IRP.271.1.9.2017

Dotyczy: postępowania o udzielenie zamówienia publicznego prowadzonego w trybie przetargu nieograniczonego na zadanie pn.: „Przebudowa sieci kanalizacji deszczowej oraz nawierzchni dróg ulicy 3 Marca i ulicy Kościuszki w Świdwinie”

Zamawiający, działając na podstawie art. 38 ust. 2 ustawy z dnia 29 stycznia 2004r. – Prawo zamówień publicznych (Dz.U. z 2015 r. poz. 2164 ze zm.) udziela odpowiedzi na wnioski o wyjaśnienie treści Specyfikacji Istotnych Warunków Zamówienia wniesione w toku przedmiotowego postępowania o udzielenie zamówienia publicznego:

Ławka A-Linea Module

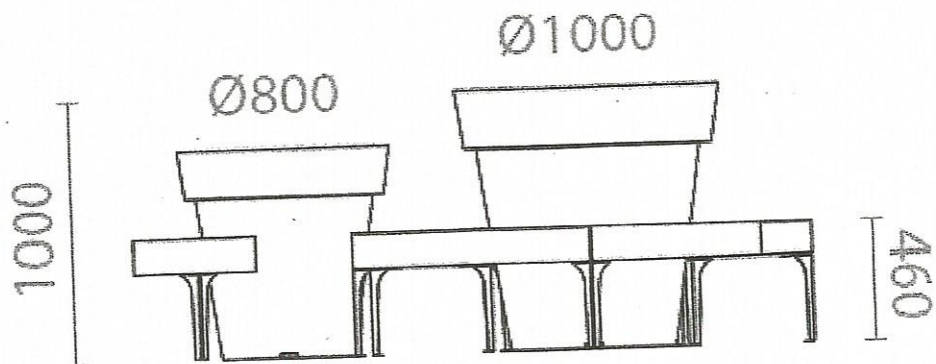
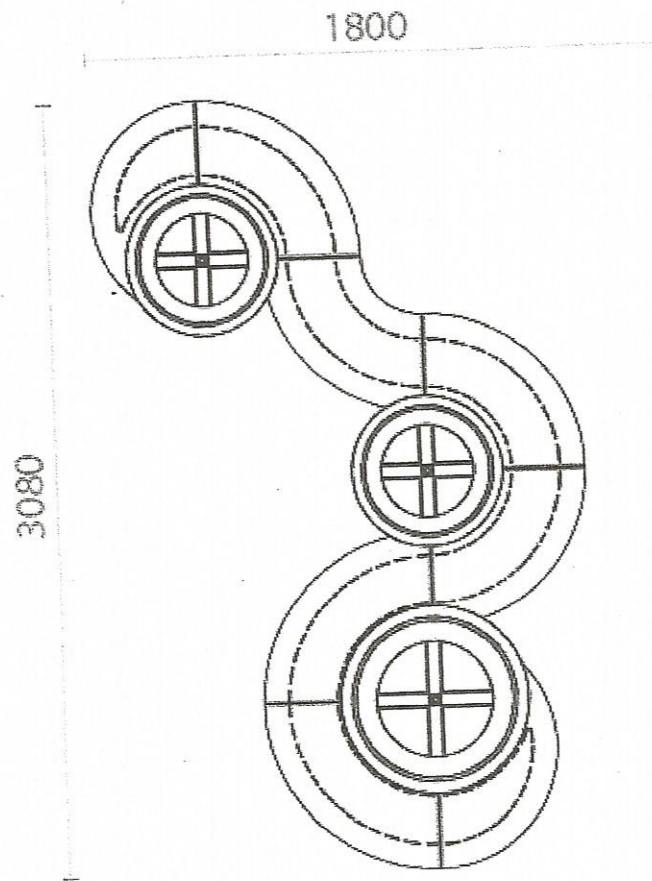
Pytanie nr 3: Dotyczy ławki parkowej A-Linea Module z donicami Extravase 100 i Extravase 80 brak w dokumentach rys. technicznego ławki. Prosimy o dołączenie lub o opis jaki układ ma mieć ławka, czy ze stali cynkowanej ogniowo czy malowano proszkowo, ilość donic przy jednej ławce itp.

Odpowiedź nr 3: ławki należy wykonać zgodnie z załącznikiem nr 2 do niniejszego pisma.

- stal cynkowana ogniowo oraz malowana proszkowo
- siedzisko i nogi wykonane z arkusza stali o grubości 3 mm
- kompatybilne z donicą Atech Extravase 80 oraz Atech Extravase 100
- możliwość zmiany układu

Kosz uliczny KO-8a z wkładem

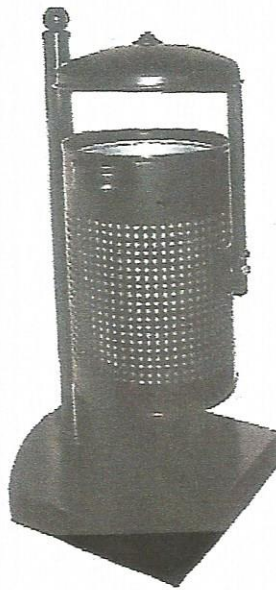
Pytanie nr 4: Dotyczy Kosz uliczny typu KO-8a z wkładem – brak rys. technicznego, jak ma być kosz mocowany (lampa, ściana, podstawa betonowa , słupek z kotwą), pojemność kosza, kolor czy ma posiadać popielniczkę. Prosimy o uzupełnienie.

Odpowiedź nr 4: Kosze należy wykonać zgodnie z załącznikiem nr 3 do niniejszego pisma.

Kosz uliczny KO-8a wykonany z blachy ocynkowanej o grubości $\approx 0,9-2,0$ mm

- pojemność 40l, 50l
- wyposażone w popielnicę
- blokowany kluczem imbusowym
- opróżniany przez obrót pojemnikiem w bok
- słupki metalowe
- malowane farbami proszkowymi - kolory do uzgodnienia
- kosze są kolorowe estetyczne, funkcjonalne i łatwe w obsłudze
- czasza (kopuła) ma wysokość 20 cm
- odległość między pojemnikiem a daszkiem 10 cm

C - Słupek z kotwą - do zabetonowania w ziemi (na stałe)
